ORD N° 001202

MAT.: Se pronuncia respecto de urbanizar lote frente a proyecto de condominio Altamira IV, PEH Comuna de Copiapó.

COPIAPÓ, **07, NOV. 2025**

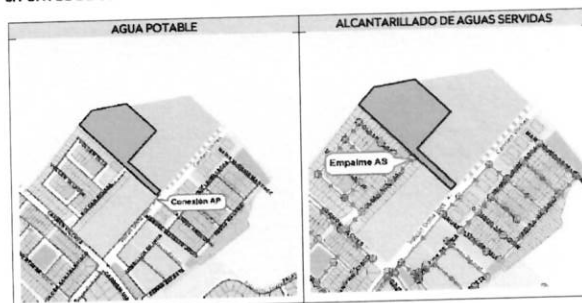
4. Al respecto el citado proyecto cuenta con permiso de edificación N° 133 de fecha 04-07-2023 el cual dentro de sus antecedentes cuenta con la factibilidad sanitaria (certificado N° 2025-0172 de fecha 14 de mayo 2025) y los proyectos de urbanización, estableciendo la conexión a la red de alcantarillado al colector de PVC SN8 existente de diámetro 200 mm existente en la calle N° 1, del loteo Altamira II.

- 7.- Siendo consecuente con lo anteriormente expuesto, esta Secretaría informa que no es procedente solicitar el proyecto de red de alcantarillado frente al lote por avenida Volcán Doña Inés N° 1001, por cuanto dicho proyecto las contempla conforme a factibilidad sanitaria y aprobadas por esa DOM con el permiso de edificación otorgado, y además conforme a certificado N° 2025-0172 de fecha 14 de mayo 2025, numeral 5 imagen adjunta en el numeral 4 anterior, dicha vía cuenta con red de alcantarillado por la calzada oriente.
